MER Lelystad Airport

Bijlage 3 Definitieve ontwerp aansluitroutes

Aansluitroutes Lelystad

Reactie op voorstellen consultatietrajecten Lelystad Airport

2.3.5 Voorstel 10: Aansluitroute IN-06/OUT-07 Ede en omgeving

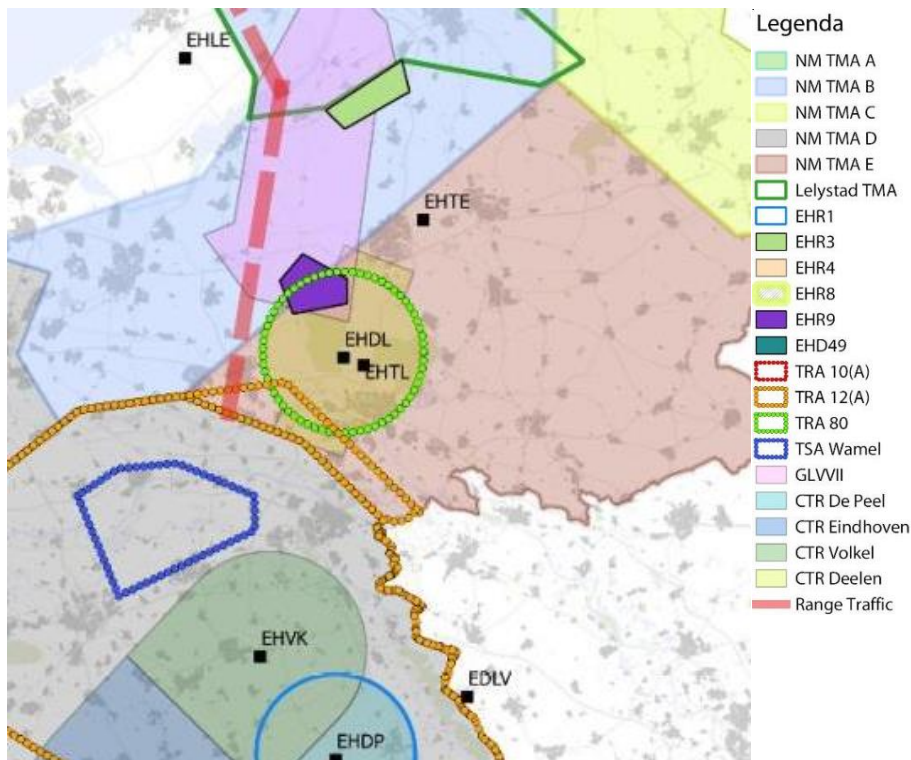
Via de internetconsultatie is gevraagd of routes boven Ede (OUT-07/IN-06) kunnen aangepast, zodat deze niet boven gemeente Ede lopen.

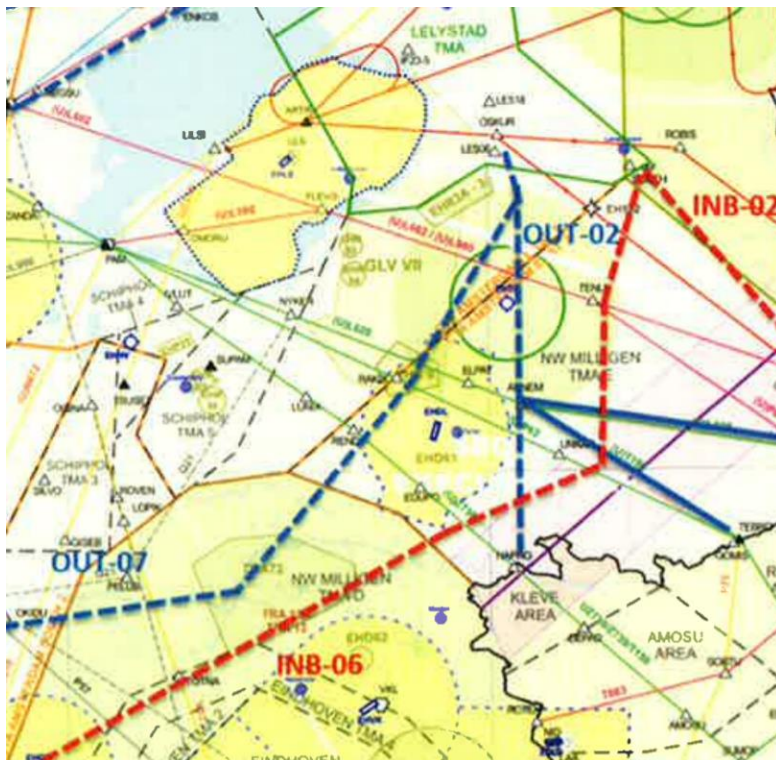
Provincie Gelderland heeft gevraagd een eerder gemaakte routewijziging terug te draaien. In Kamerbrief van 19 september 2017 stelde lenW voor om de inkomende route vanuit het zuiden noordwaarts te verleggen en deze te combineren met de uitgaande route op het traject Apeldoorn – Hoge Veluwe – Ede. De provincie beargumenteert dat hiermee dit ecologisch en toeristisch waardevolle gebied, waar bovendien tienduizenden mensen wonen, onevenredig zwaar belast wordt. Bovendien beargumenteert de provincie dat het bij bepaalde (weers)omstandigheden onvermijdelijk kan zijn om lager te vliegen dan 2700 meter. Daarom is verzocht deze wijziging terug te draaien, en dus weer terug te keren naar de oorspronkelijk voorgestelde inkomende route die was opgenomen in de eerdere routevoorstellen die lenW presenteerde op 21 juni 2017 en 12 september 2017.
